Rapport de contrôle d'installations électriques à basse et à très basse tension

RÉF. 87/2024/88355/D01:1

DATE DU CONTRÔLE 21/01/2025 (9:00 - 9:57)
ADRESSE DU CONTRÔLE Rue de la Croix 17 - 1470 Genappe

Adresse de l'installation	Rue de la Croix 17 - 1470 Genappe
Type de locaux	Unité d'habitation (maison)
Objet du contrôle	Demande de permis de construire
Propriétaire	[REDACTED]
Responsable des travaux	[REDACTED]
Dérogations applicables/appliquées	Installations électriques domestiques ancien RGIE (8.2.2.)

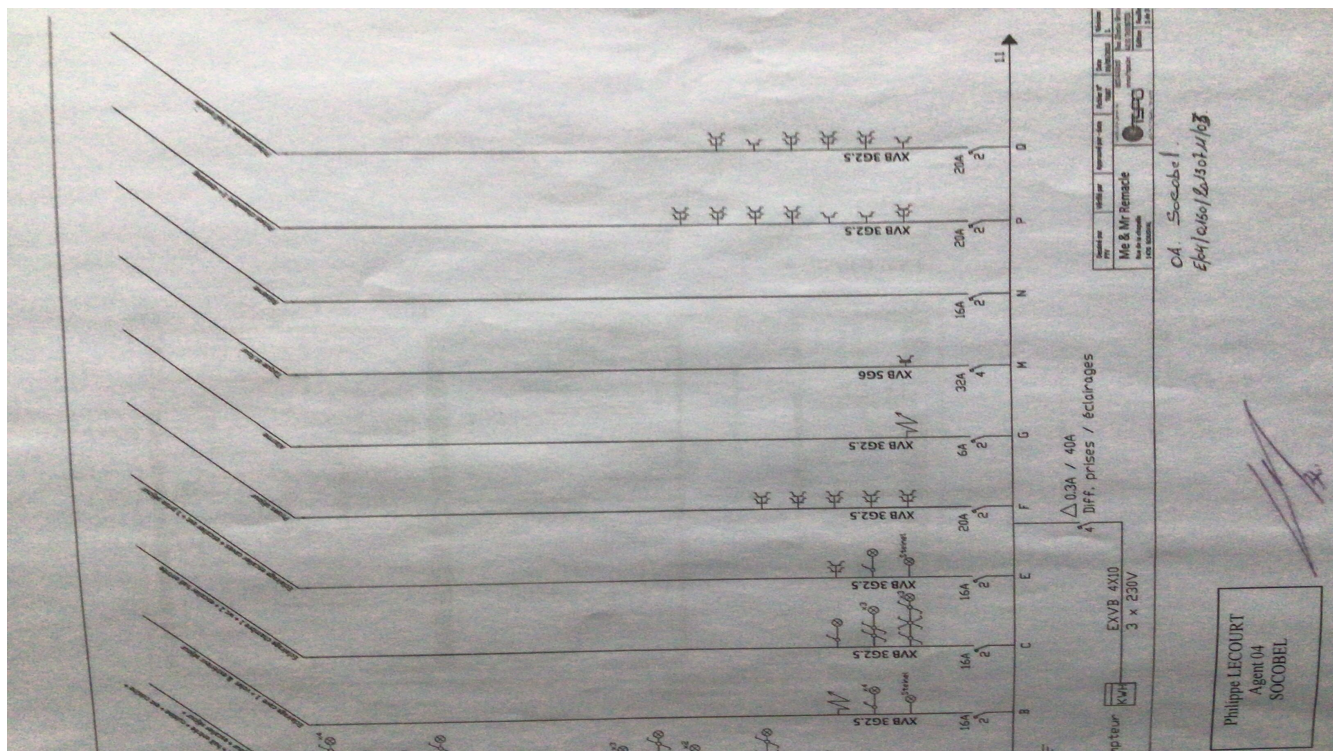
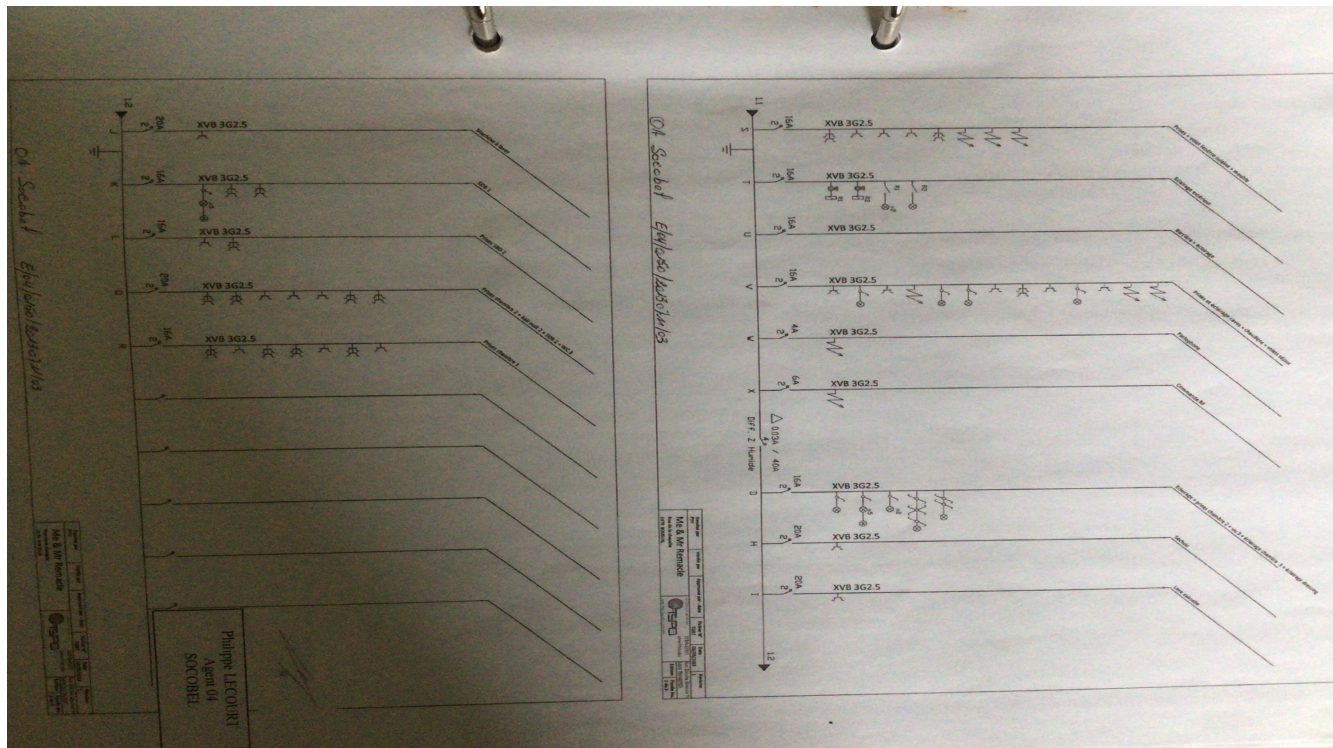
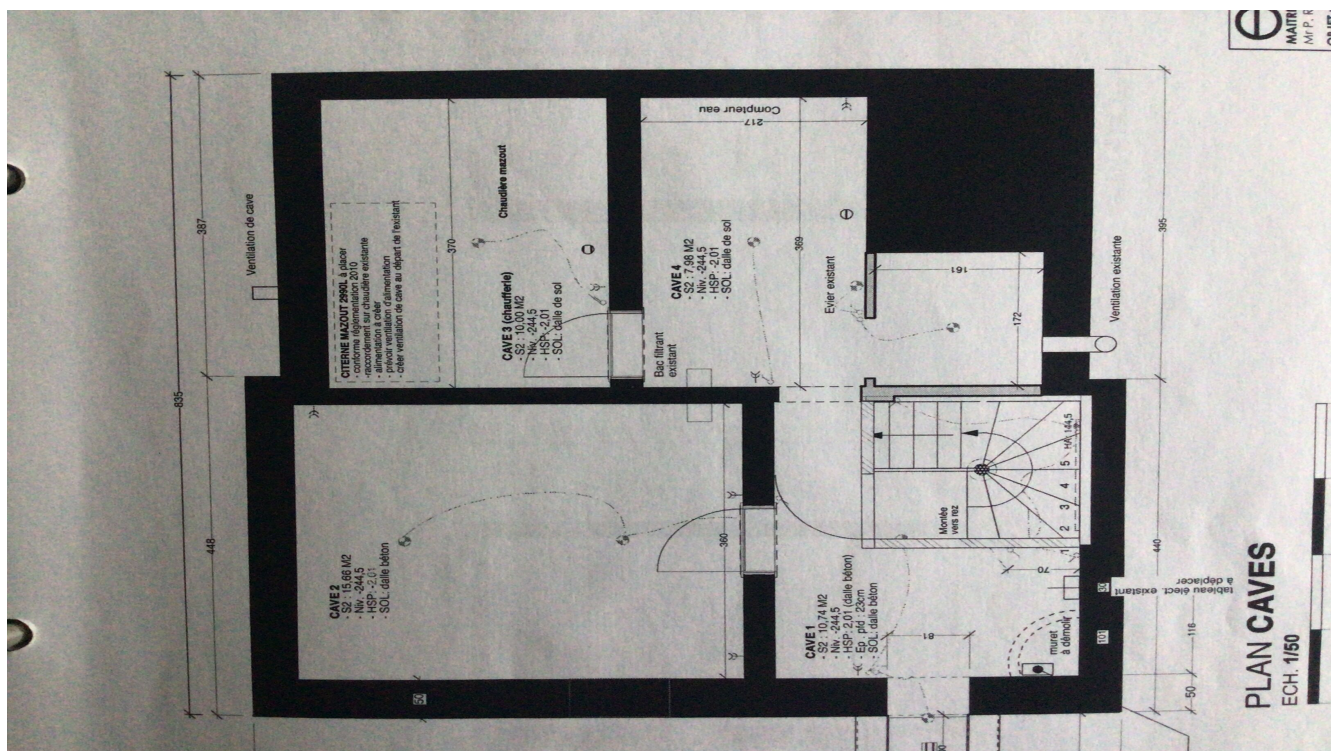
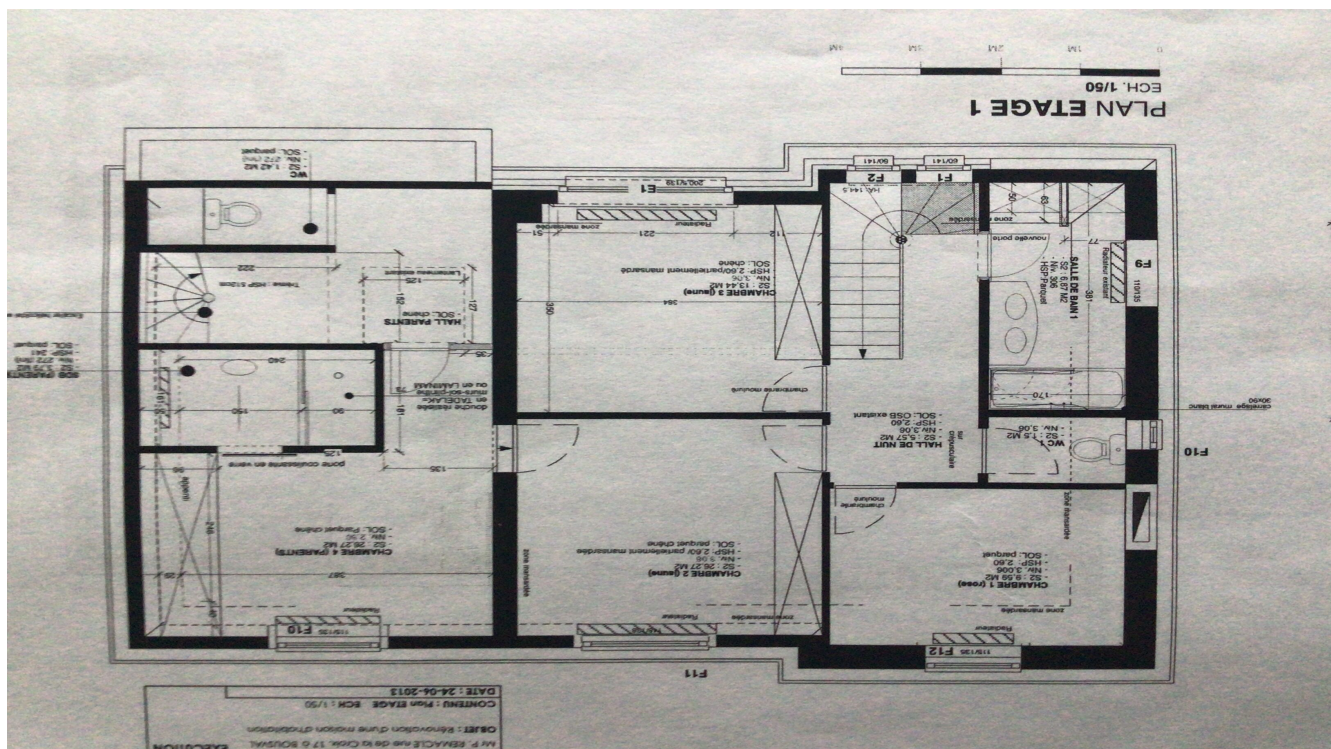
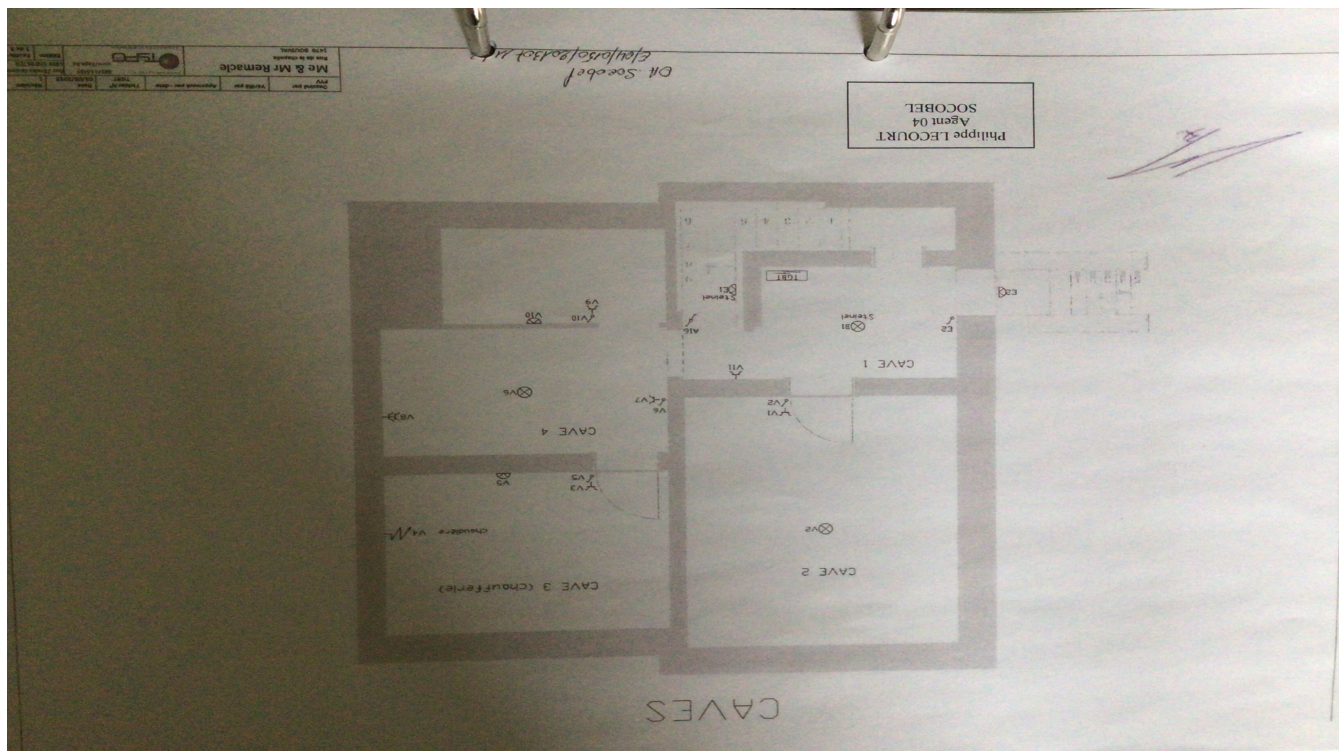
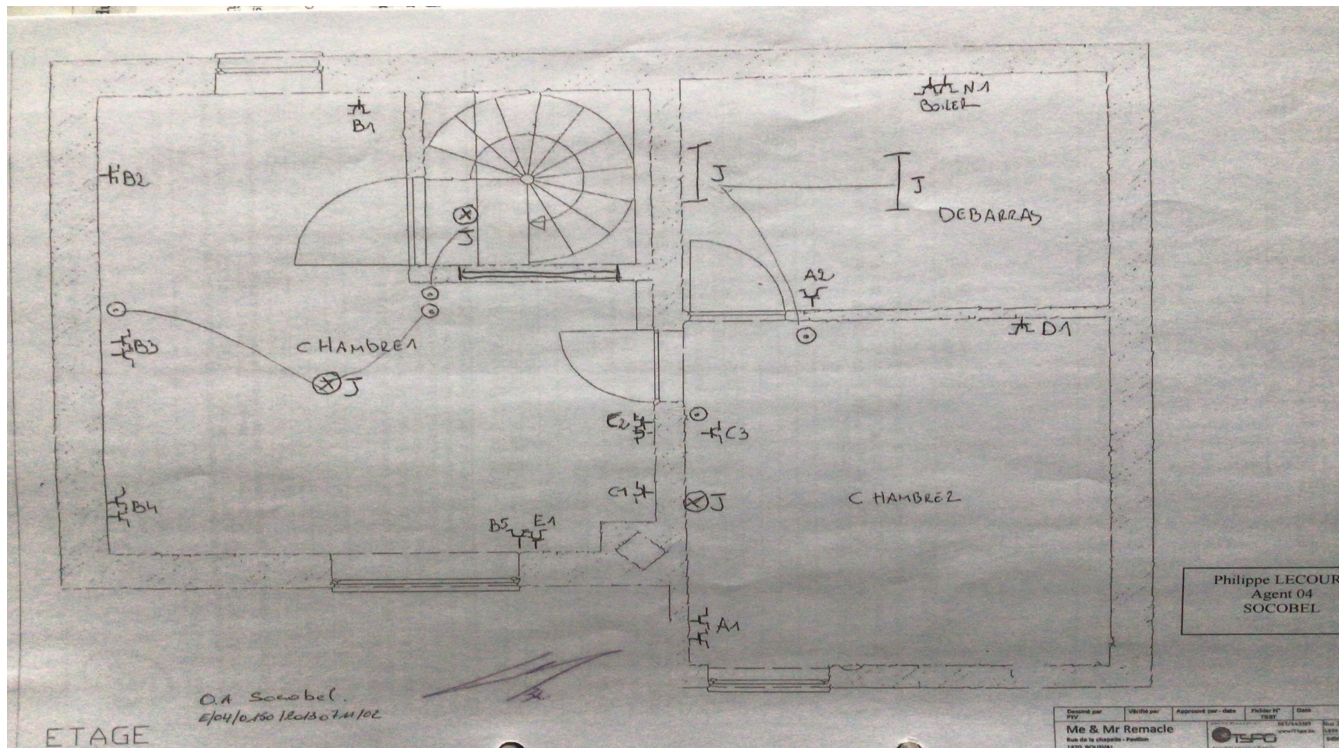
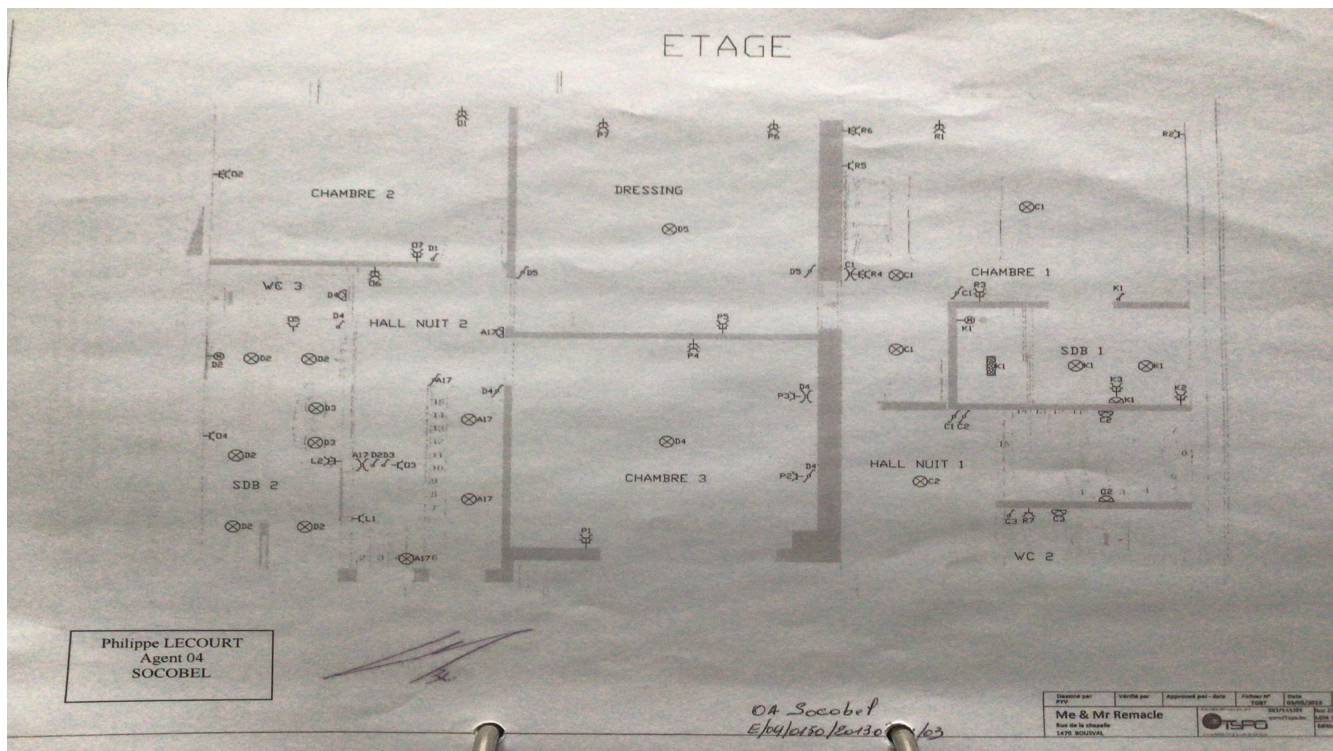
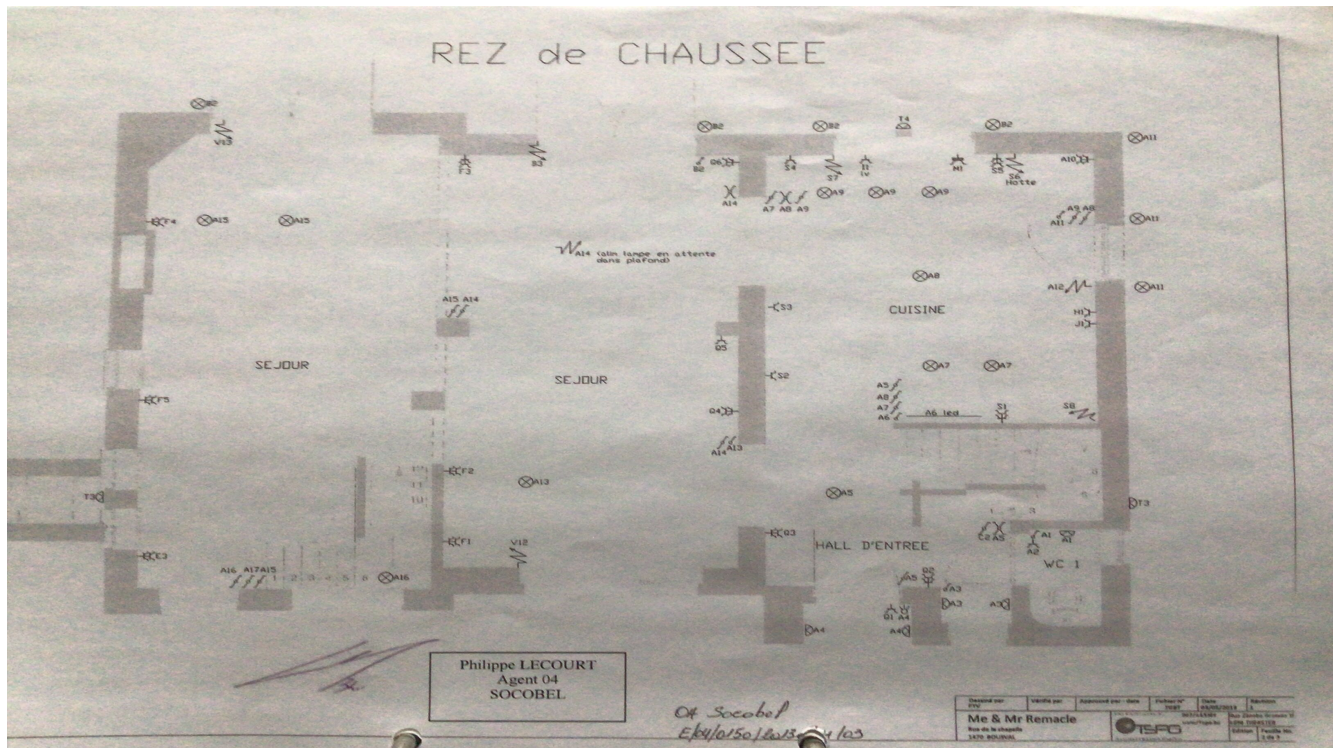
- Les schémas unifilaires et plans de position ne correspondent pas à la réalité. - 3.1.2.;6.4.6.;6.5.7.;9.1.2.
- Il faut revoir l'introduction des conducteurs dans le matériel électrique. - 4.2;5.3.4.2

- Les plans et schémas seront à adapter en fonction des travaux de mise en conformité qui seront réalisés.
- L'habitation étant meublée, il se peut que tout n'a pu être vérifié.
- Les schémas unifilaires et plans de position doivent renseigner l'adresse de l'installation, les coordonnées du responsable des travaux et du propriétaire. Ces derniers devront signer et dater ces schémas.
- Lors d'une rénovation de l'installation électrique, les dérogations pourraient ne plus être appliquées.
